# GEMEINDE NEUFAHRN

Vorlage Nr.: Bau/005/2017

### ***Bebauungsplan Nr. 124***

### ***"Wohngebiet zwischen Trentiner Straße und Robert-Koch-Straße", Würdigung der Stellungnahme des Ingenieurbüros Schönenberg***

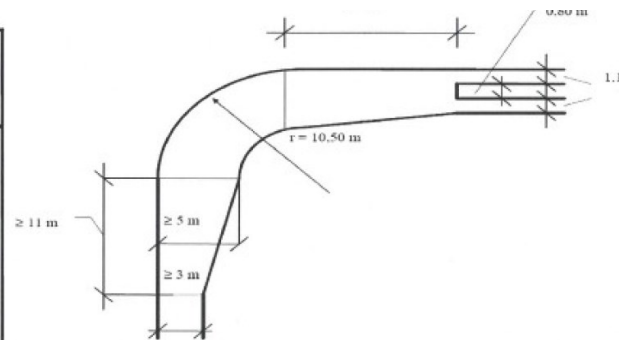
In Anbetracht der durch die DIN 14090 vorgegebenen Kurvenradien und Breiten sowie der dort vorgegebenen Zufahrtsschablone:

In Abbildung 2 ist die Zufahrtsschablone exemplarisch für die südliche Anliegerstraße dargestellt

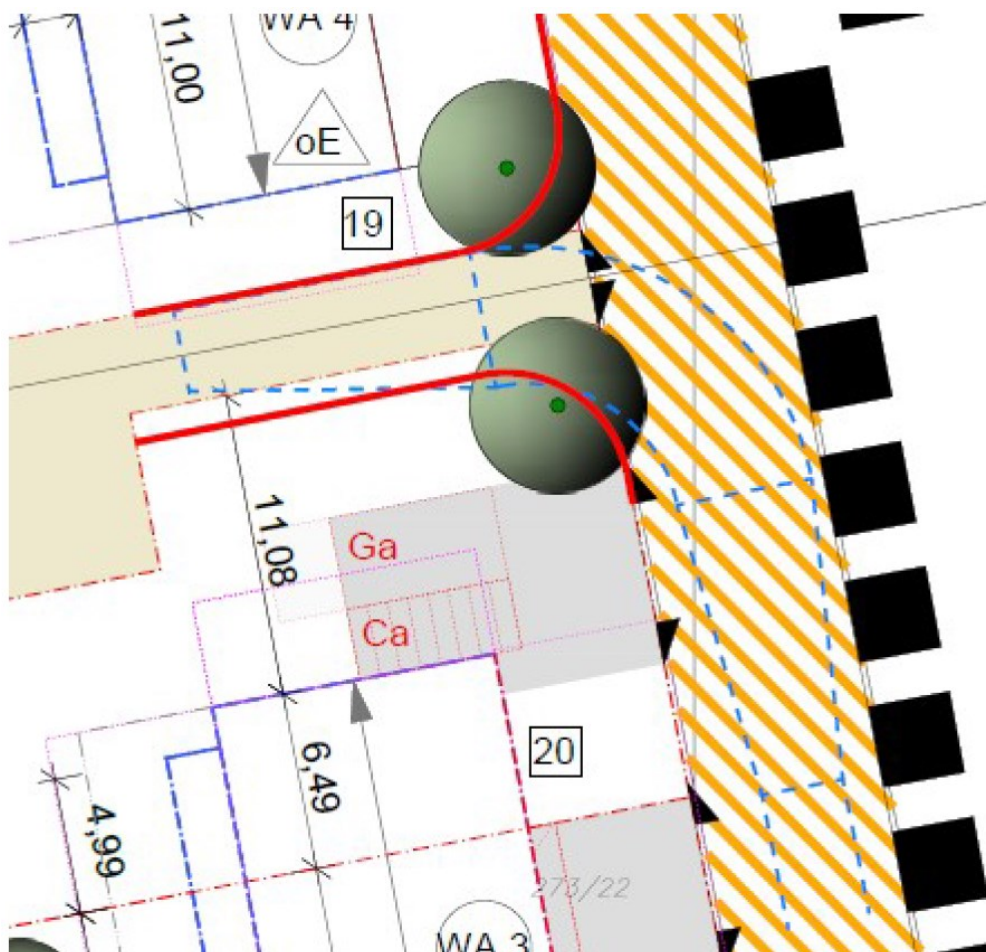
Zu Bereich 2): Im Rahmen der Beteiligung der Behörden (gemäß BauGB §4.2) hat die Feuerwehr die Einhaltung der Kurvenradien gemäß DIN 14090 im Bereich der Anliegerstraßen gefordert. Die Engstellen (Durchfahrtsbreite 3,50 m) sind als Feuerwehrezufahrt zu beschildern. Die Feuerwehreinfaht wurde mittels eines dynamischen Schellkurvenprogramms untersucht und ist in Abbildung 1 (Plan genordet) dargestellt:

Bei Objekt 19 ist die nördliche Grundstücksgrenze an der östlichen Ecke anzupassen. Hier

ist ein Bogensegment mit einem Radius von 15 m einzufügen. Die nördliche Baulinie (rot) ist um ca. 1,00 m in Richtung Süden zu verschieben um die Durchfahrt zu ermöglichen. Die südliche Grundstücksgrenze des Objekts 19 ist ebenfalls an der Einmündung zur öffentlichen Straße anzupassen. Der Einmündungsradius muss beidseitig mindestens 4,50 m betragen. Die anschließende Fahrgasse zwischen Objekt 19 und Objekt 20 ist von 3,50 m auf 4,50 m zu verbreitern. In der Parzelle des Objektes 13 ist ein Bogensegment mit einem Radius von 12 m einzufügen, um die Durchfahrt des Feuerwehrfahrzeuges zu gewährleisten.

Ergeben sich noch größere Zufahrtsbreiten als durch die dynamische Schleppkurvenuntersuchung.

Auf Grundlage eines dynamischen Schellkurvenprogramms wurden die Anforderungen der Feuerwehr im Bereich der Anliegerstraßen untersucht. Die daraus resultierenden Ergebnisse erfordern eine Verbreiterung der Anliegerstraßen von 3,50 m auf 4,50 m und das Einarbeiten von entsprechenden Kurvenradien bei einigen Grundstücksgrenzen. Da die Anforderungen der Feuerwehrrettungswege erfüllt werden müssen, sind die Änderungen in die Planung einzuarbeiten. Gleichzeitig werden damit die Bedenken hinsichtlich des Flächenbedarfs der Spartenerschließung erledigt. Durch die Verbreiterung der Anliegerstraße auf das geforderte Maß von 4,50 m wird auch die Garagenvorfahrt von zunächst 6,00 m auf 6,50 m verbreitert. Damit wird die angesprochene sehr knapp bemessene Rangierfläche vor den Garagen ebenfalls verbessert. Der dargestellte fehlende PKW-Wendehammer im Bereich der Garagenvorflächen wird im Zusammenhang mit den Fuß- und Radweg dahingehend relativiert, als das hier dieser Bereich natürlich als zusammenhängende Fläche befahrbar ist. Anhand der Abbildungen 3 und 4 kann man erkennen, dass ein Wenden ist für PKWs möglich ist. Es muss nicht zwingend rückwärts ausgefahren werden. Dem Hinweis auf ein abrücken. Der Carports / Garagen um 50 cm vom Geh- und Radweg wird aus Sicherheitsgründen nachgekommen. Dem vorgeschlagenen Tausch der Anordnung Garage / Carport wird aus städtebaulichen Gründen aber nicht nachgekommen, da die Garage hier eine Raumkante darstellt die die privaten Grundstücksflächen von den öffentlichen abgrenzt. Zu den Gebäuden hin muss der offenere Bereich des jeweiligen Carports einen optischen und wegetechnischen Durchlass darstellen auf den nicht verzichtet werden kann.

Der Flughafen-, Planungs- und Bauausschuss beschließt die Würdigung entsprechend dem Sachvortrag. Die „gelb-Weiß“ dargestellten Verkehrsflächen werden mit einem weißen „V“ in einem schwarzen Rechteck ergänzt. Die Ausweisung erfolgt als verkehrsberuhigter Bereich (VB), Spielstraße Die Anliegerstraßen werden auf 4,50 m verbreitert. Die Anforderungen bzgl. der Kurvenradien für die Feuerwehrezufahrten werden in die Planung eingearbeitet. Die Carport / Garagen entlang des Geh- und Radweges werden um mind. 50 cm von diesen abgerückt. Ansonsten wird an der vorliegenden Planung festgehalten.
